HTTR 設工認 第 4 回申請(R2.3.30)
に係るコメント回答(耐震性)

令和 2 年 9 月 28 日

日本原子力研究開発機構 大洗研究所

図 1 炉内構造物等に対する評価の流れの概念図

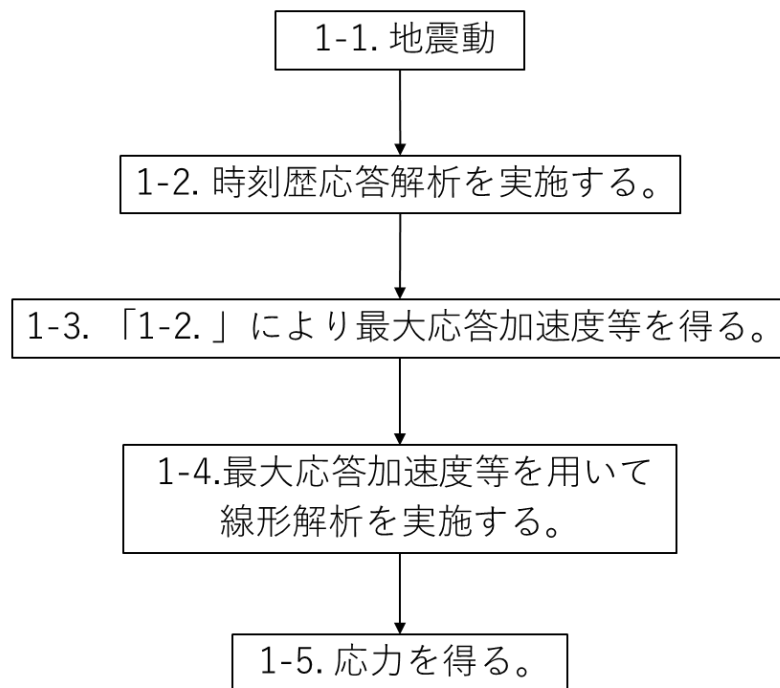
応答倍率法を用いて評価した設備のうち、既往の設工認で時刻歴応答解析を用いて評価した設備は、圧力容器基礎ボルト、広領域中性子束検出器、炉内構造物、制御棒、制御棒駆動装置及び後備停止系駆動装置である。これらの設備に対しては、スペクトルモーダル法では評価できない積層に積まれた炉内構造物の非線形挙動を評価するために、時刻歴応答解析を実施する。評価の流れは、まず原子炉建家モデルで得られた時刻歴変位を原子炉圧力容器モデルに入力し、つぎに原子炉圧力容器モデルで得られた時刻歴変位等を炉内構造物モデルに入力する(図1参照)。

図2 今回申請した設工認の時刻歴応答解析を用いた応答倍率法による評価の流れ

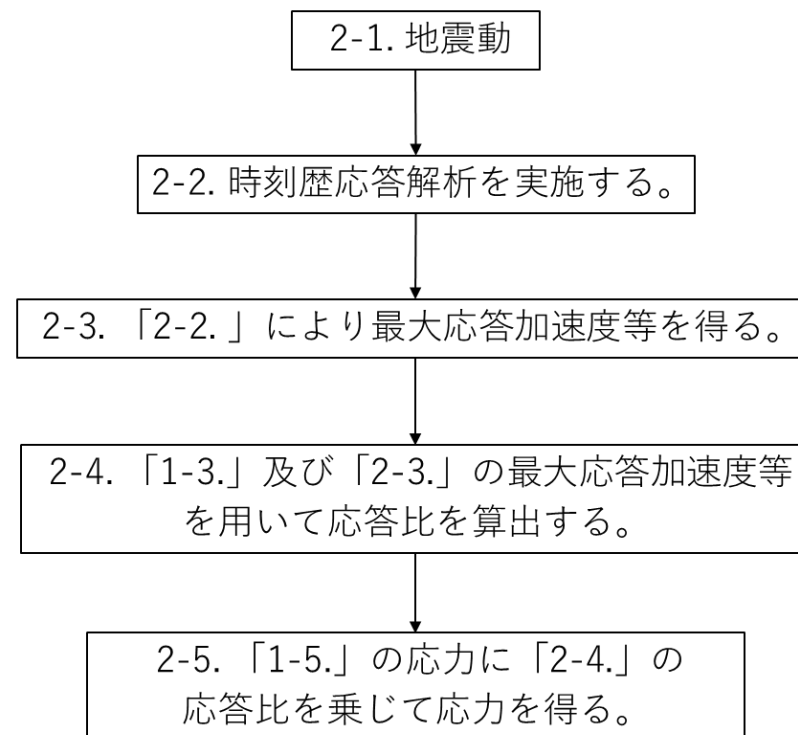
既往の設工認において、原子炉圧力容器モデル及び炉内構造物モデルを用いた時刻歴応答解析で最大応答加速度等を出し、得られた最大応答加速度等を用いて線形解析により応力評価を実施した。今回申請した設工認でも、非線形影響を考慮するために時刻歴応答解析を実施し、最大応答加速度等を出した。得られた最大応答加速度等を用いて応力評価を実施するために、既往の設工認及び今回申請した設工認の最大応答加速度等によって応答比を算出している。このため、この場合に応答倍率法による評価を用いることができると考える。今回申請した設工認の時刻歴応答解析を用いた応答倍率法による評価の流れを図2に示す。

図 1 有効炉心 80%挿入時間⁵⁾

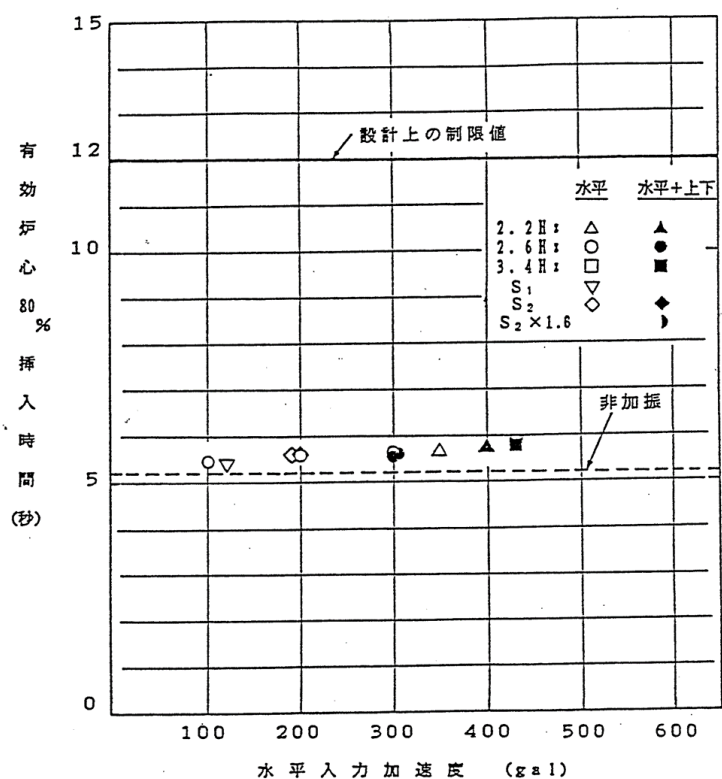
制御棒挿入性試験は、実施した全てのケースにおけるスクラム時の挿入時間は、設計上の制限値を満足した¹⁾。試験により得られたスクラム時間を図 1 に示す。

制御棒挿入性試験では、最大水平加速度約 400gal で試験を実施している。1/2Sd の高温プレナムブロック部における応答波の最大水平加速度は約 200gal である。そのため、1/2Sd 時でも設計上の制限値を満足する。

これまでに実施した制御棒挿入性試験等から、スクラム時の制御棒挿入に要する時間は、制御棒案内ブロックの加速度に比例することが示されている。そこで、図 1 の結果を外挿して、Ss 時の加速度(約 670gal)のもとでの制御棒挿入時間は、約 6.2 秒と推定される。ここで、670gal は、解放基盤表面から立ち

図5 原子炉水平方向ギャップ説明図

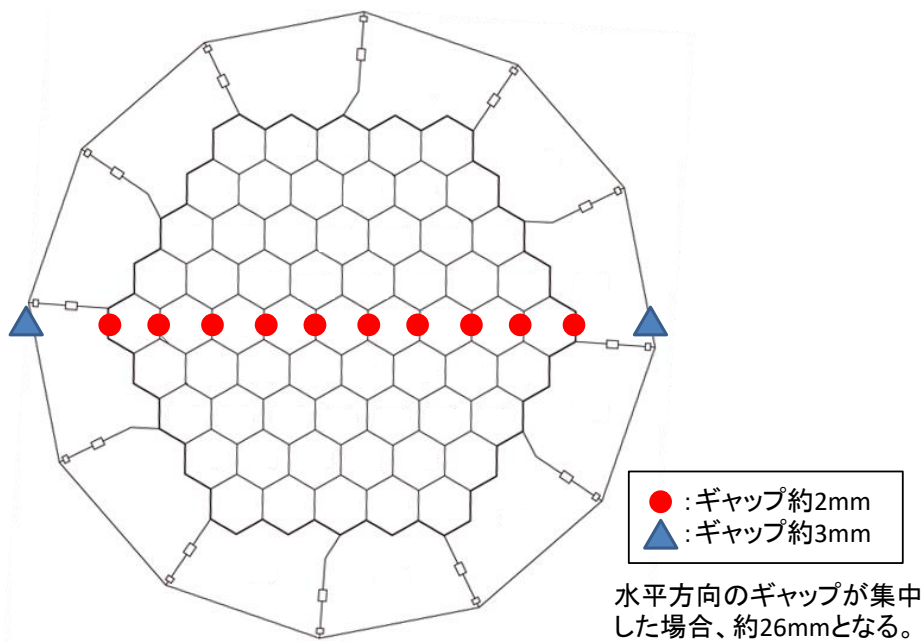
ここで水平方向の変位量が最大約26mmとしている根拠は次のとおりである。燃料体、制御棒案内ブロック及び可動反射体ブロックの各ブロックの周辺(図5中●で示す)には約2mmのギャップがある。また固定反射体ブロックの外側(図5中▲で示す)には、レストレイントリングとの間に約3mmのギャップがある。炉心部には水平方向に2mmのギャップが10か所と3mmのギャップが2か所あることになるため、これらのギャップを一か所に集中させた場合、最大で約26mmの空隙が生じることとなる。

図2 想定される制御棒案内ブロック最大変位

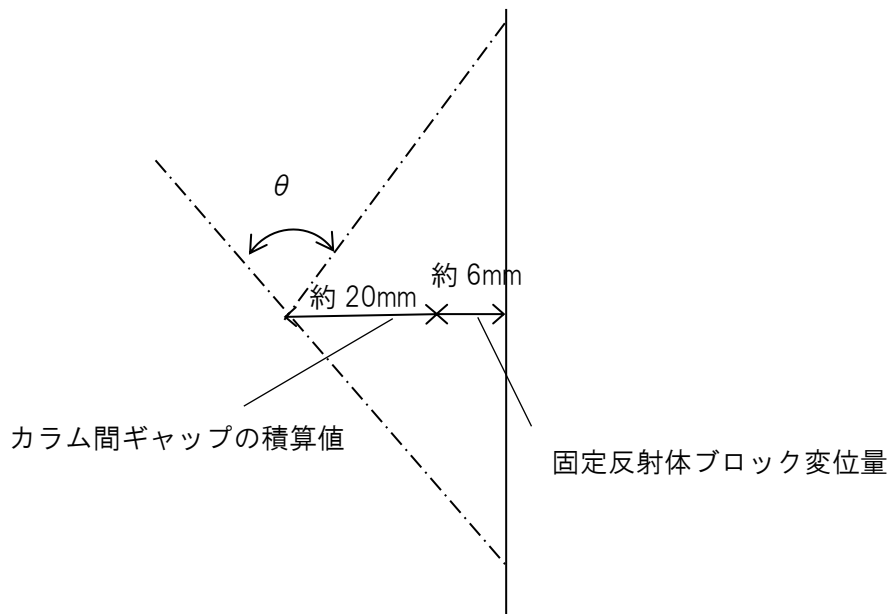
屈曲角が物理的に最大となる条件は、拘束バンドが破損し、固定反射体ブロックが最大変位した値に各カラム間ギャップの積算値を加えた時(約 26 mm)である。(図 2)

一方、拘束バンドが破損し、固定反射体ブロックが最大変位した値に各カラム間ギャップの積算値を加えた変位量が約 26 mmの時の傾斜角は約 0.046(rad)である。また、制御棒は 1 本の連結棒に制御棒要素が連結されており、挿入を妨げないよう可撓性を持たせた構造となっている。(図 4、5 参照)

以上のことから、傾斜角約 0.046(rad)は静的試験結果の最大挿入角 0.0877(rad)を下回るため制御棒の挿入性は確保される。

図 3 制御棒要素の限界挿入孔傾斜角

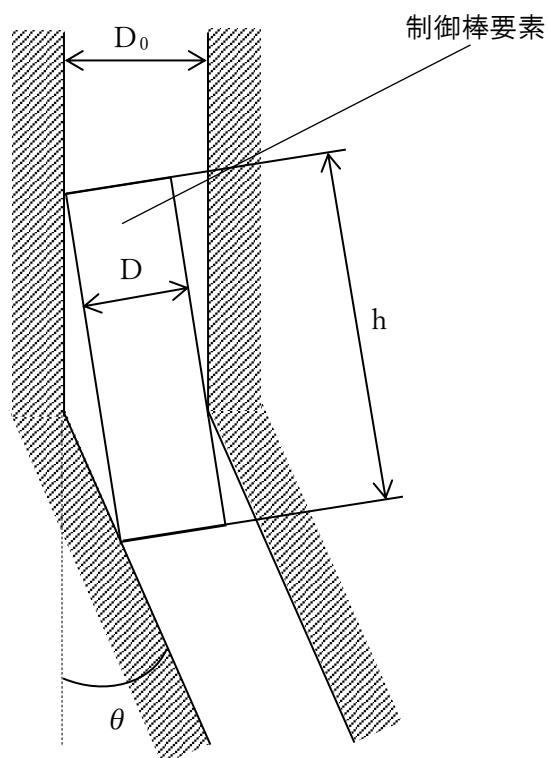
図 3 に幾何学的に制御棒が挿入される限界挿入角(=0.131rad)を示す。また、静的挿入性試験では、最大挿入傾斜角 0.0877(rad)において、制御棒が挿入されたことを確認している。
